**ENQUÊTE PUBLIQUE UNIQUE
PRÉALABLE A LA DÉCLARATION D'UTILITÉ PUBLIQUE
CONJOINTEMENT A UNE ENQUÊTE PARCELLAIRE,
UNE AUTORISATION ENVIRONNEMENTALE
ET LA MISE EN COMPATIBILITÉ DES DOCUMENTS
D'URBANISME DE VILLARD-BONNOT ET DE FROGES,
DANS LE CADRE DU PROJET DE SUPPRESSION DU
PASSAGE A NIVEAU N° 27 A BRIGNOUD**

Enquête réalisée du 10 octobre au 9 novembre 2022

Commission d'enquête

Figure 1 : Localisation des projets en interface avec le projet PN27

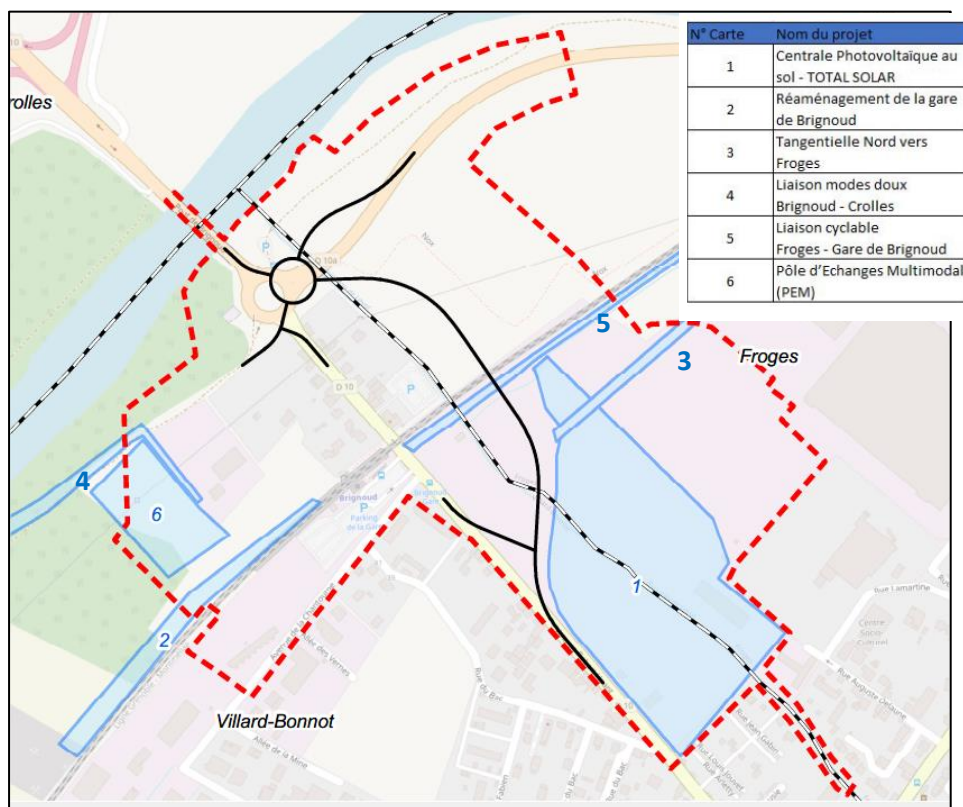
Ces opérations constituent l'essentiel du « projet global de réaménagement du secteur de la gare de Brignoud », « lieu de convergence de toutes les offres de mobilité » (figure 1), ou « projet d'ensemble » (au sens de l'article L. 122-1 du code de l'environnement) dont le dossier (centré sur la suppression du PN27) mentionne l'existence, ainsi que les principales opérations constitutives, sans toutefois en exposer clairement et précisément ni les contours ni le contenu. Il a pour objectif d'améliorer l'offre de mobilités du territoire, accueillant une forte population et de grandes installations industrielles, desservi par un axe autoroutier (l'A 41) saturé aux heures de pointe, et de faciliter ses liaisons avec la métropole, entre les deux rives de l'Isère, en développant des modes alternatifs à la voiture. Une analyse des liens fonctionnels entre ces opérations viendrait opportunément étayer la définition du périmètre de ce projet global.

- La construction d'une centrale photovoltaïque au sol sur la commune de Villard Bonnot ;
- La réalisation d'un pôle d'échange multimodal dans le secteur de la gare ;
- La création d'un tronçon routier en parallèle de la voie SNCF entre la future liaison vers Brignoud et la rue des Trolles, projet nommé Tangentielle Nord ;
- La création d'un terminus ferroviaire en gare de Brignoud ;
- La réalisation de la liaison cycles inter-rives entre la gare de Brignoud et Crolles comprenant en particulier la passerelle sur l'Isère ;
- Et d'autres moins avancés : création d'une voie cyclable permettant la liaison entre la gare de Brignoud et Frogès, le long de la voie ferrée au nord.

Ces différents projets sont localisés schématiquement sur la carte ci-après :

L'ensemble de ces projets, bien qu'en interface directe avec la suppression du PN27 ne répondent pas aux mêmes fonctions. Par ailleurs, la réalisation de la seule suppression du PN27 permet l'atteinte de l'objectif des maitres d'ouvrages à savoir la sécurisation du passage à niveau pour les différents usagers. Pour ces 2 raisons (fonctions différentes et atteinte de l'objectif par la seule suppression du PN 27), il a été considéré que ces projets n'avaient pas lieu d'être inclus dans le périmètre du projet PN27.
